Bijlage 2: wijzigingen tussen ontwerpbestemmingsplan en vastgesteld bestemmingsplan

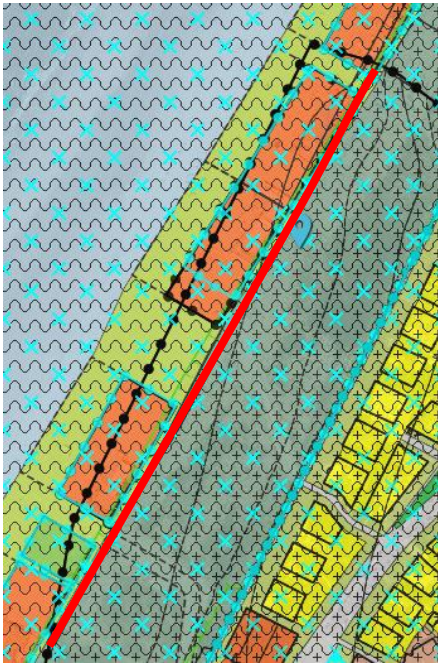
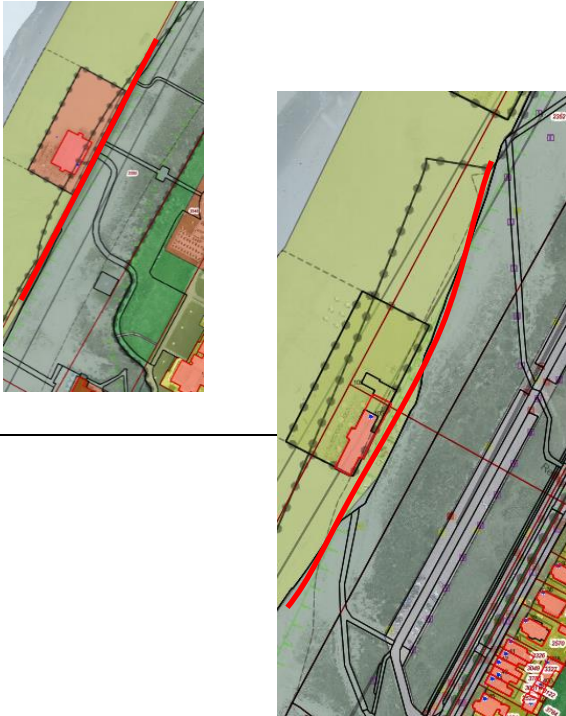
-In de legenda van de eerste afbeelding van paragraaf 2.2 staan underscores, die voor verwarring kunnen zorgen, omdat ze voormintekens kunnen worden aangezien, terwijl de maten + NAP zijn. Bovendien klopt de titel niet, de afbeelding laat de toegestane bouwdiepte zien.

-In de tweede afbeelding van paragraaf 2.2 Planspecifiek staat de term 'Verticale bouwdiepte verbeelding' graag zien zij een toelichting op die term.

In Bijlage 1 zijn in de legenda de underscores vervangen door + n.a.v. zienswijze Hoogheemraadschap.

De afbeelding 'overzicht gemiddelde grondwaterstanden' is vervangen iv.m. de aangepaste legenda van bijlage 1 en het onderschrift 'overzicht gemiddelde grondwaterstanden' is vervangen door: 'vereenvoudigde gemiddelde grondwaterstanden incl. veiligheidsmarge'.

Nadat op deze wijze de verticale bouwdiepte van het bouwwerk bepaald is, kan deze vergeleken worden met de ter plaatse geldende toegestane verticale bouwdiepte, zoals die op de bestemmingsplanverbeelding is aangegeven. In de afbeelding hierboven is deze met de stippellijn aangegeven. Is de berekende verticale diepte van het bouwwerk groter dan mag bij recht gebouwd worden, is het getal lager, dan dient onderzoek plaats te vinden. Dus ook als de verticale bouwdiepte positief is (bijv. +2 NAP), kan onderzoek nodig zijn (bijvoorbeeld als ter plaatse op de verbeelding +3,5 NAP is aangegeven).

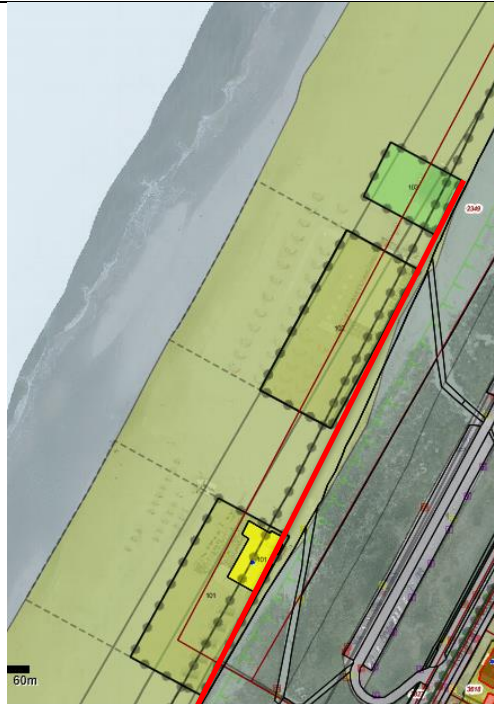
Wijziging	afbeelding
Lijn moet niet lopen over strandtenten, maar moet de grens van de duinen/ strand aan houden. Zie rode lijn.	
Lijn moet niet lopen over strandtenten. Aanpassen naar aangegeven lijn.	
Plangrens niet door strandtent, maar tussen duinen en strand.

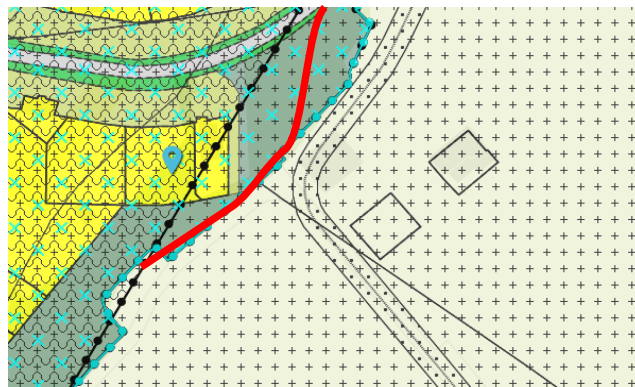
Plangrens niet door strandtenten heen, maar op grens duinen en strand

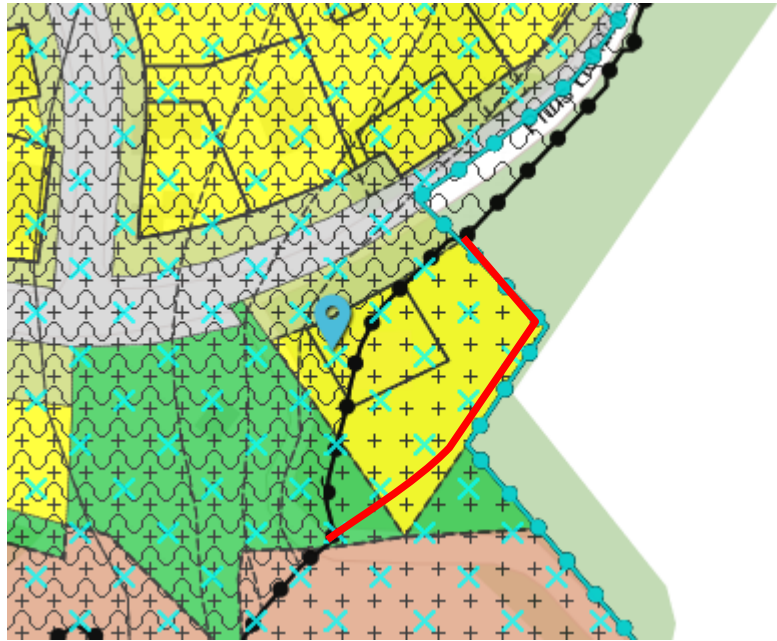
Plangrens om woning heen trekken. Woning behoort wel tot plangebied. Plangrens verplaatsen volgens lijn.

Plangrens om woningen heen trekken. Woning behoort wel tot plangebied. Plangrens verplaatsen volgens lijn.

Plangrens om woning heen
trekken. Woning behoort wel
tot plangebied. Plangrens
verplaatsen volgens lijn.

Plangrens om woning heen.
Woning in plangebied trekken.
